Zonage d'assainissement des eaux usées

Mémoire en réponse à l'Avis de la MRAE

Zonage d'assainissement des eaux usées de la CC2V

Réponse à l'avis de la MRAE

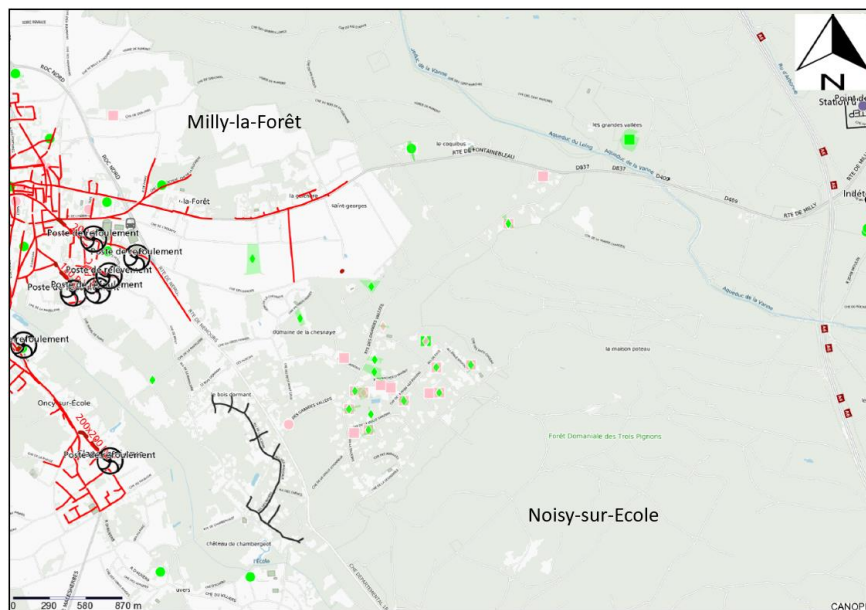
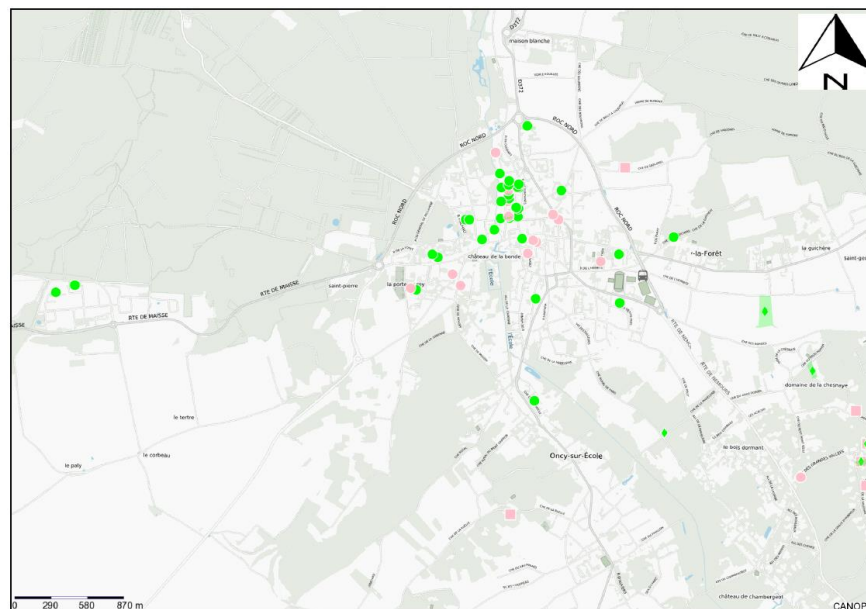
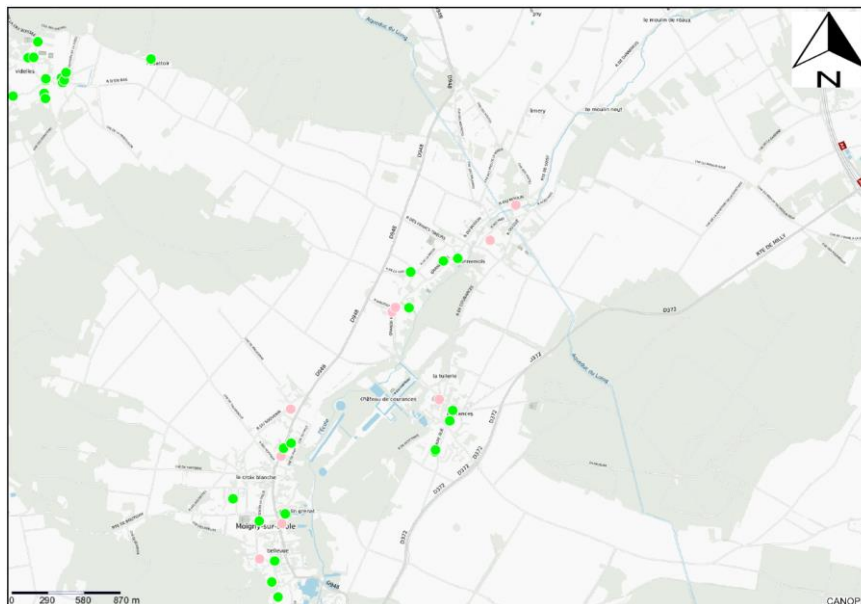
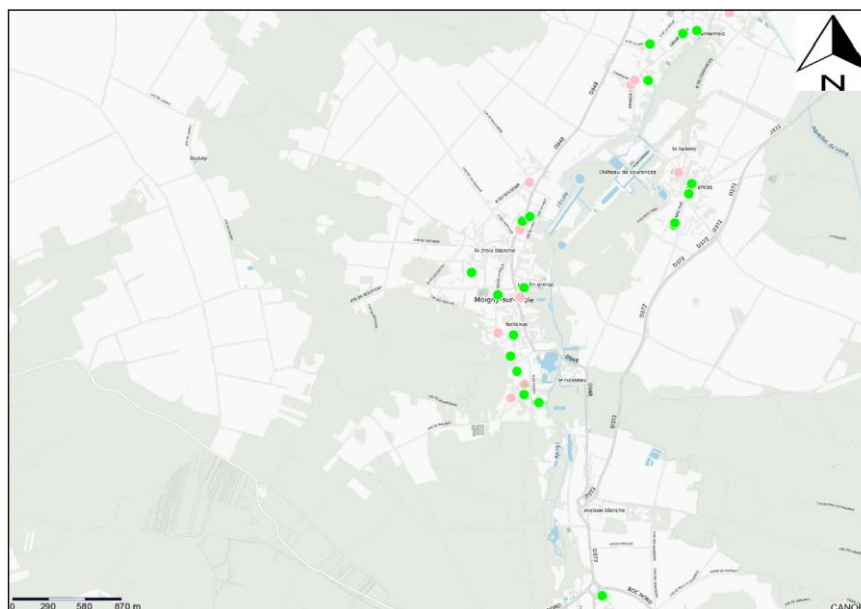
Recommandation 9 : *L'Autorité environnementale recommande de préciser si des installations d'assainissement non collectif sont présentes au sein des périmètres de protection des captages en eau potable et des aqueducs, et de conduire si nécessaire en priorité leur mise en conformité.*

Réponse à la recommandation 9 :

Il existe des ANC à proximité de périmètres de protection de captages AEP, comme l'indiquent les cartes suivantes.

Les points verts correspondent à un contrôle conforme et les points roses représentent une non-conformité.

Le PNR et la CC2V doivent pour leurs zones respectives, mener rapidement l'achèvement des contrôles ANC. En cas de nécessité d'une remise en état par le propriétaire privé, les deux collectivités suivent ensuite la procédure de remise en état et effectuent le contrôle de vérification après travaux.
